Sosnowiec, dnia 12.12.2016 r.

Znak sprawy:  
WZP.271.1.82.2016

**dotyczy:** postępowania o udzielenie zamówienia publicznego na: **Modernizacja infrastruktury autobusowo – tramwajowej na terenie Sosnowca – budowa i rozbudowa małych węzłów przesiadkowych i łączących je ścieżek rowerowych – budowa buspas-ów w ciągu ul. 3 Maja w Sosnowcu pomiędzy małymi węzłami komunikacyjnymi.**

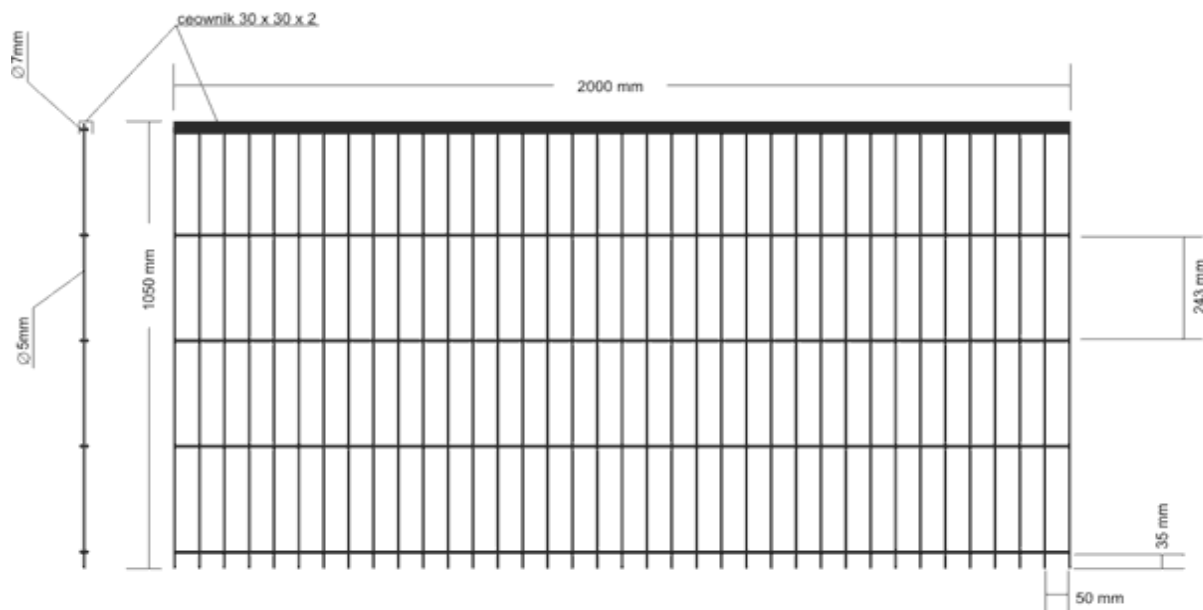
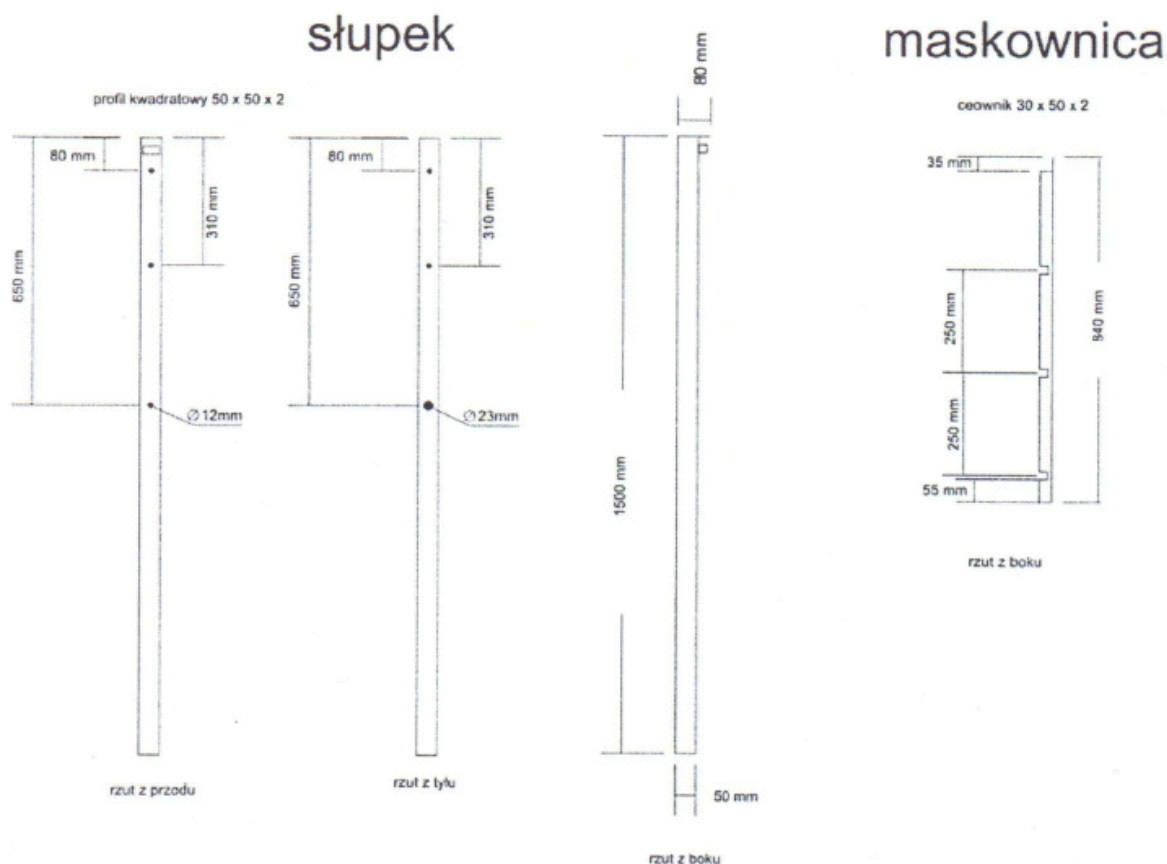
| 111 | Przeście dla pieszych przez torowisko w poziomie<br>przeście gumowe wraz z barierkami kpl<br>Powierzchnia przejścia - 21 m2 Barierki ochronne -<br>40 m2 1 | kpl | 1,00 |  |

Wnosimy o załączenie szczegółu konstrukcyjnego przejścia gumowego oraz podanie rodzaju barierek ochronnych

**Ad. 1.**

Ogrodzenia - pojedynczy moduł winien składać się z:

1. **panelu** o wym. 105 cm x 200 cm z prętów stalowych walcowanych, spełniających wymagania:

poziomych drutów  $\varnothing 7$  mm – rozstaw co 243 mm i pionowych  $\varnothing 5$  mm – rozstaw co 50mm zgrzewanych pod kątem prostym, połączonych ze słupkami i przykrytych od góry podchwytem z ceownika stalowego giętego na zimno spełniającego wymagania:

2. **słupka pionowego:** dł. 1500 mm, wykonanego z zamkniętego kształtownika stalowego 50 x 50 x 2 mm o przekroju kwadratowym; spełniającego wymagania:
  - normy PN-EN 10219-1 i 2:2007 ze stali S235JR, S235JRH
  - lub
  - normy PN-EN 10027-1:2007 ze stali S235JRG2
 w górnej części wyposażone są w przyspawany wieszak, na którym zawieszany jest panel ogrodzenia; słupek mocowany jest w fundamencie betonowym, w przypadku montowania kołkami stalowymi do podłoża betonowego/bitumicznego słupek powinien być wyposażony w dospawaną podstawę z płyty stalowej o wym. 140x140x4mm lub kotwę o dł. 150 mm.

3. **maskownicy** wykonanej z ceownika stalowego o wym. 30x50x2 mm, giętego na zimno spełniającego wymagania:
  - normy PN-EN 10162:2005 i PN-EN 10025-2:2007 ze stali S235JR, S235JRH
  - lub
  - normy PN-EN 10027-1:2007 ze stali S235JRG2,
 mocowanej pionowo za pomocą śrub do słupka, mającej za zadanie ukrycie elementów połączeń, usztywnienie wszystkich elementów, uniemożliwienie odkształcenia pojedynczych przęseł, umożliwienie szybkiego demontażu bariery

4. **łączników śrubowych** wykonanych ze śrub zamkowych M8x45, M8x70 i M8x90.
